第2回委員会での指摘と対応

令和8年 9月16日
九州地方整備局

1. 第2回委員会(2026年8月28日)におけるご意見

指摘と対応②(フローについて)

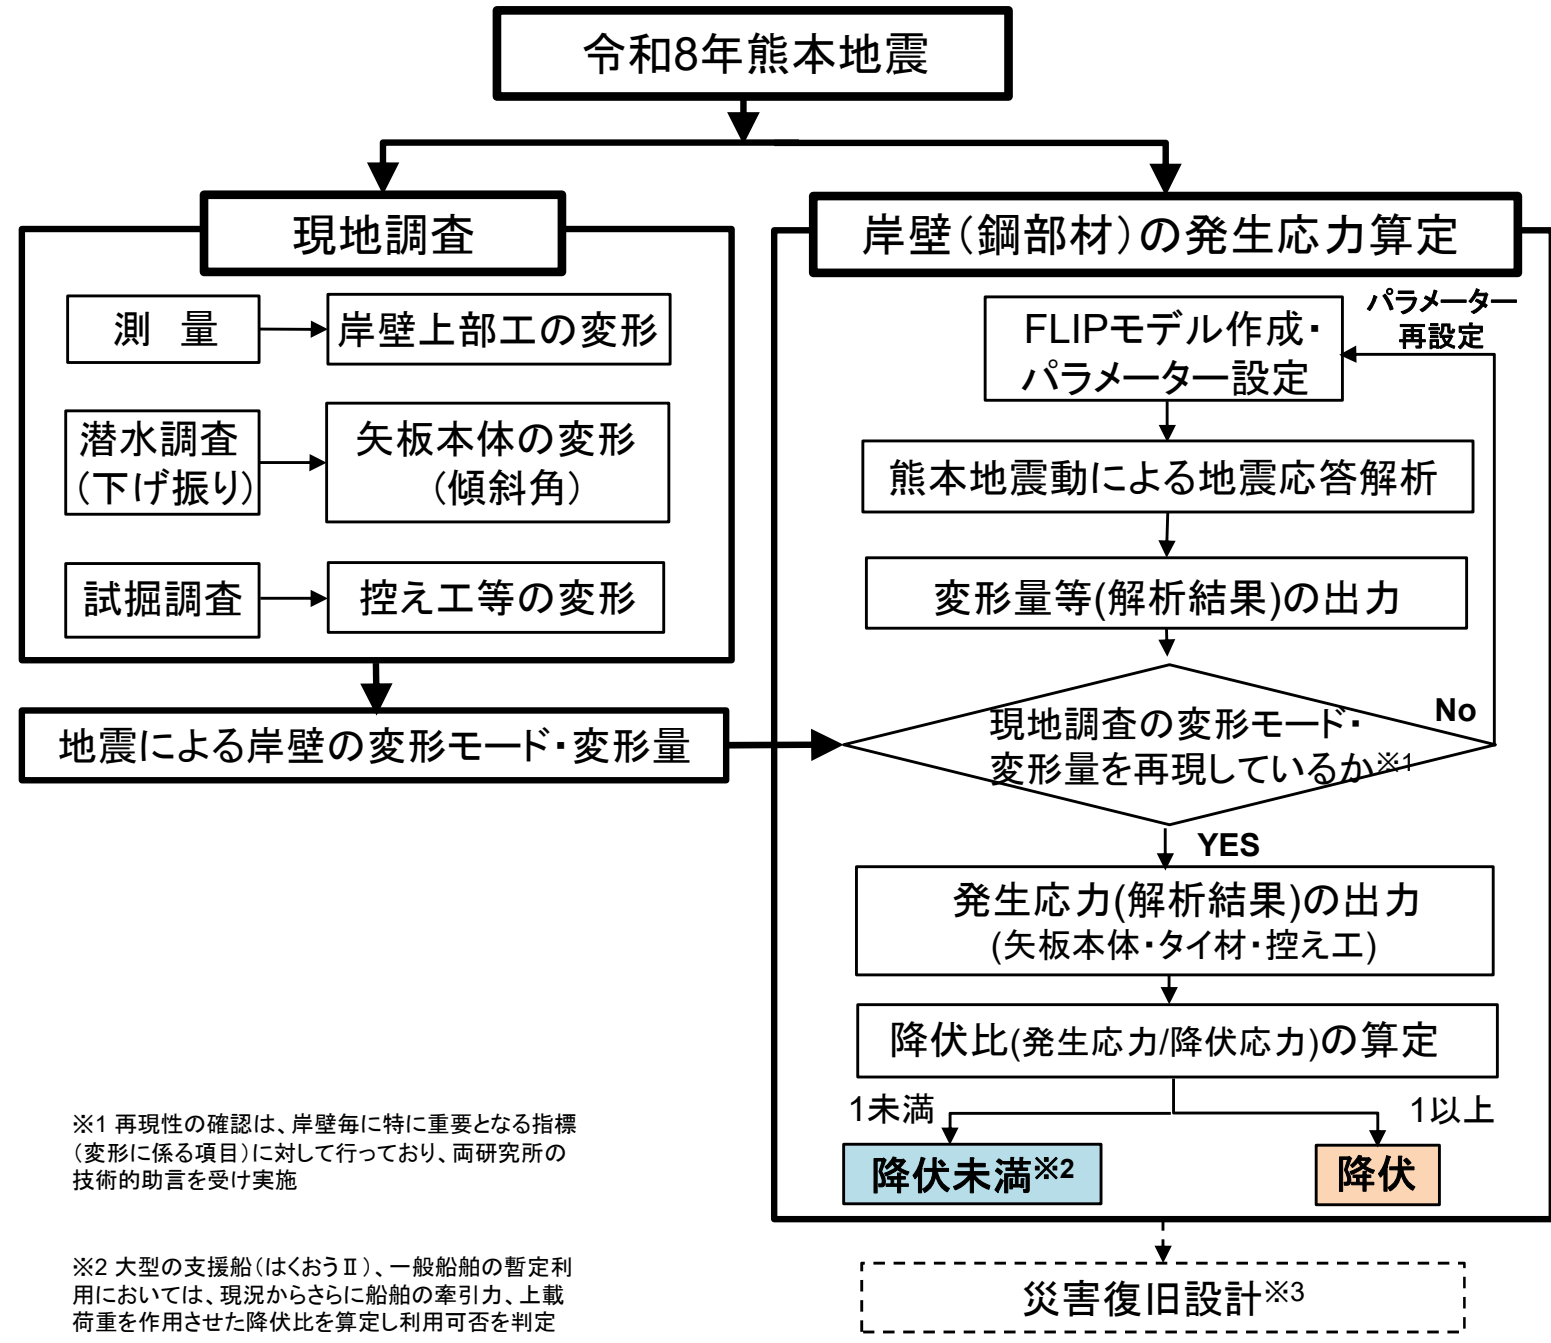
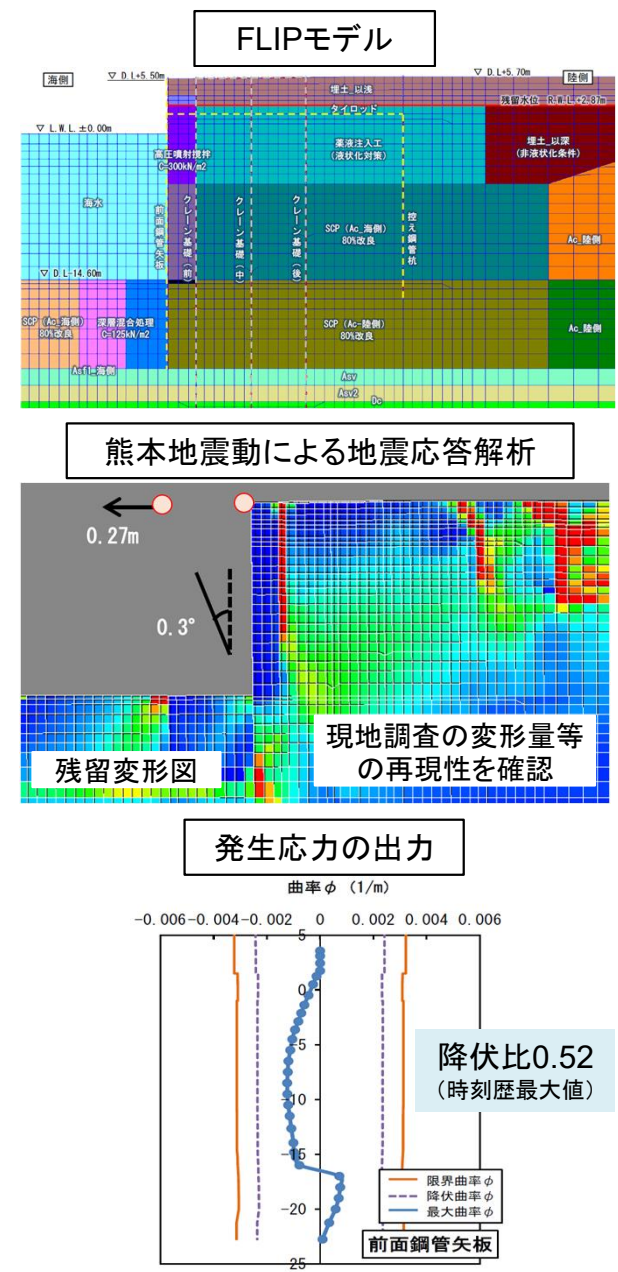
発生応力の算定フローに、災害復旧設計の基本フローがあり、耐震性能照査しかない、誤解を招くため、表記を修正。

今回(意見反映)

指摘と対応③(被災メカニズムについて)

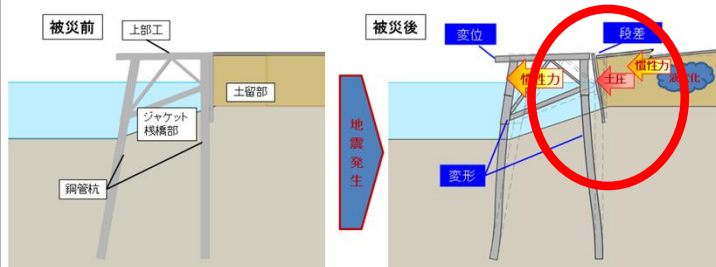
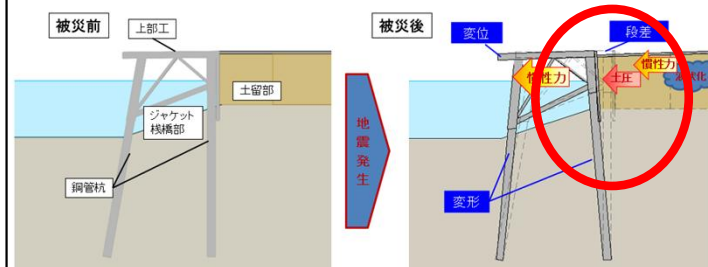
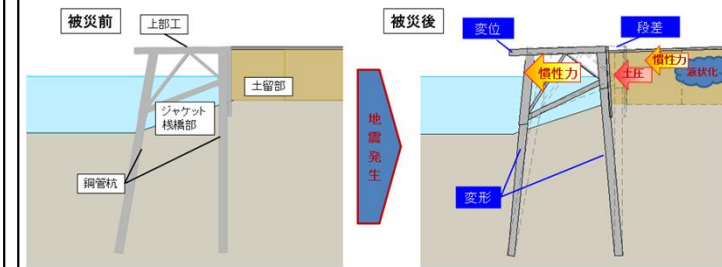
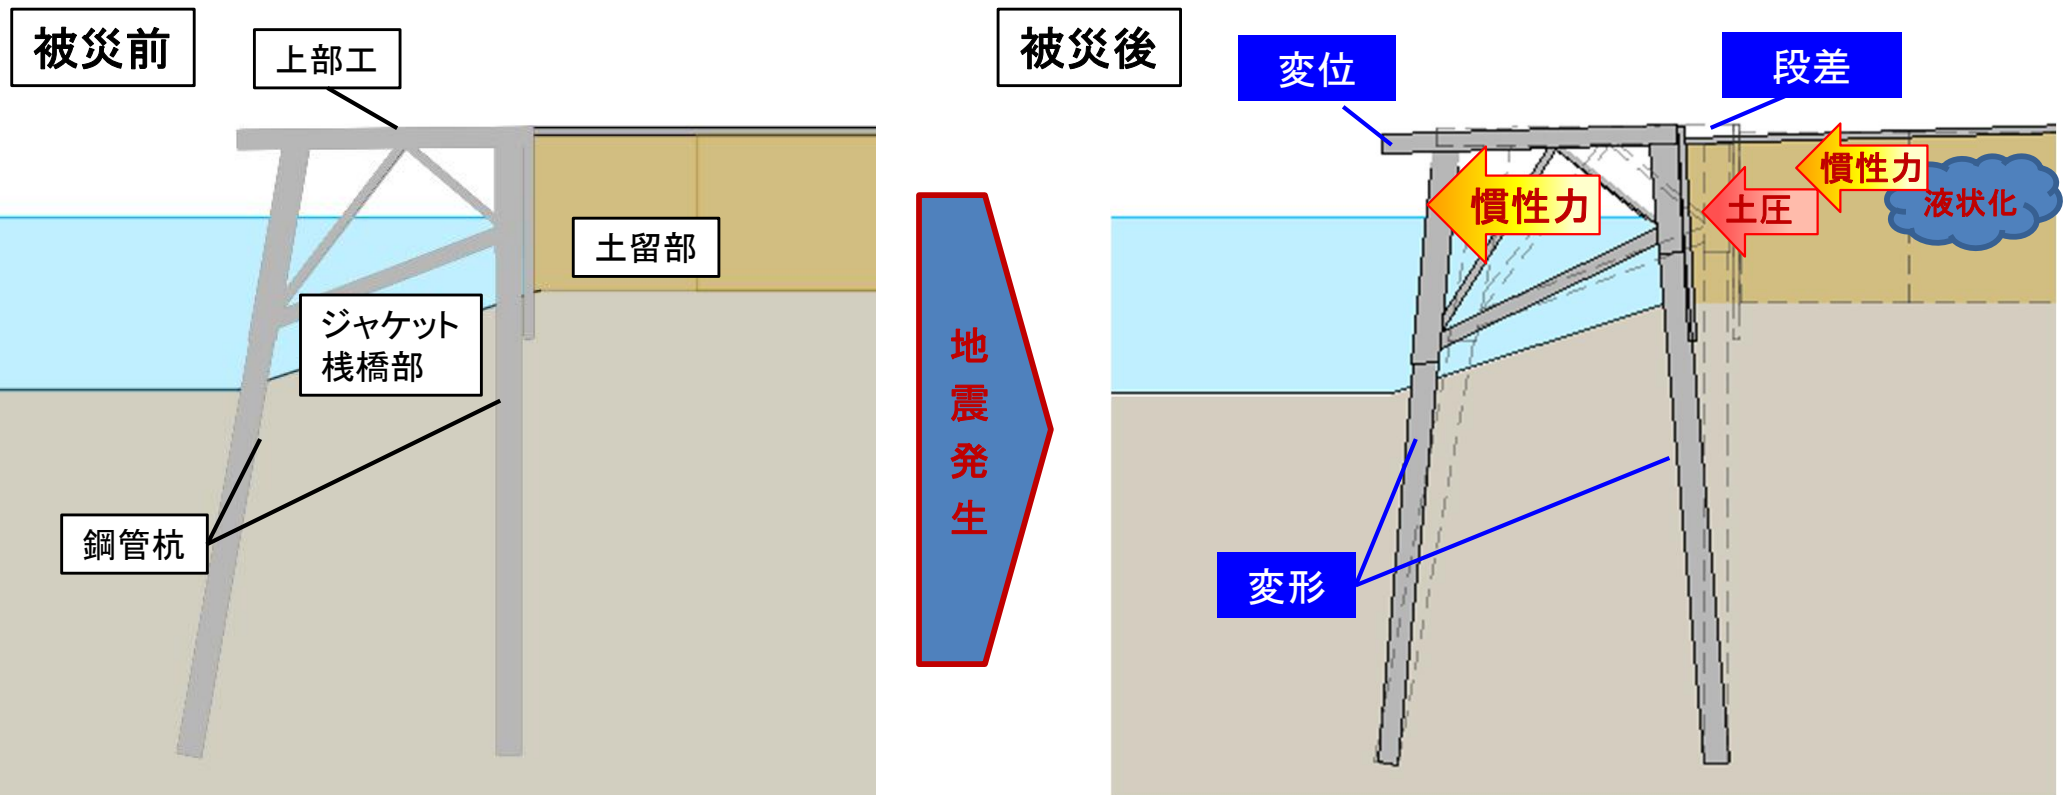
区分	意見概要	委員会での回答	以降の対応
係留施設（土留め一体ジャケット）の被災メカニズム	土留め部の健全性や矢板・接続部の状態も確認する必要がある。 アーチ矢板ジャケットの土留め部は基本的に張力を受ける部材だが、溶接による取付部は弱点となる可能性があるため、取付方法を含めて原設計を確認する必要がある。	土留め部の健全性、矢板接続部および取付部の状態について、有識者に相談しながら調査・検討を進める。該当箇所の図は修正する。	メカニズムを整理したので報告する。なお、誤謬については修正し公表済み。（指摘と対応③） また潜水調査で土留め部含め、矢板の健全性は確認しており、問題はなかった。（指摘と対応④）
	土留め部は、ジャケットにもたれかかるようなアーチ部材であり、図の構造は正しくない。復旧設計では応力の検討も必要である。		
	背後地盤の段差は、ジャケットの変位よりも、土留めと深層混合処理部の間の地盤の収縮・沈下による影響が大きいように見える。ジャケットの変位が原因と断定せず、背後地盤の沈下も含めて確認してほしい。	被災メカニズムを整理して次回委員会で示す。	
	測量では、ジャケット自体が10cm以上海側へ変位している。現地写真でもアーチ直背後の沈下が大きく見られるため、アーチ、ジャケットの変位による影響が大きい可能性がある。		
復旧の基本的な考え方（案）	復旧設計では、港湾利用者の利便性を踏まえ、早期復旧と利用者への配慮を明確にしてほしい。 また、本格利用するには、現法線を維持するか前出しするかの判断が重要となる。前出しには数年の施工期間を要するため、港湾利用者の意向や代替場所の確保も含め、早期に検討してほしい。	詳細な検討および利用者調整を進めているところ。次回委員会に、施工工程や復旧計画案を可能な限り示せるよう検討する。	資料－２の復旧の基本的な考え方で報告する。
	残存応力を考慮した上で、耐震照査を行う地震動を示してもらえれば考え方が分かりやすくなる。	再度災害防止は、総合的に判断する必要があるため、次回委員会までに整理して示す。	
	再度災害を防止するため、設計震度をどう設定するかが重要である。既施設を現行基準で設計するのか、それ以上の地震動を考慮するのか、考え方を明確にしてほしい。

土留め一体ジャケット栈橋式の被災メカニズムについて、被災後の矢板と栈橋杭が離れていたため、誤謬を修正し、公表(8/28)対応済み
被災メカニズムの段差について、委員会のご意見を踏まえて再修正
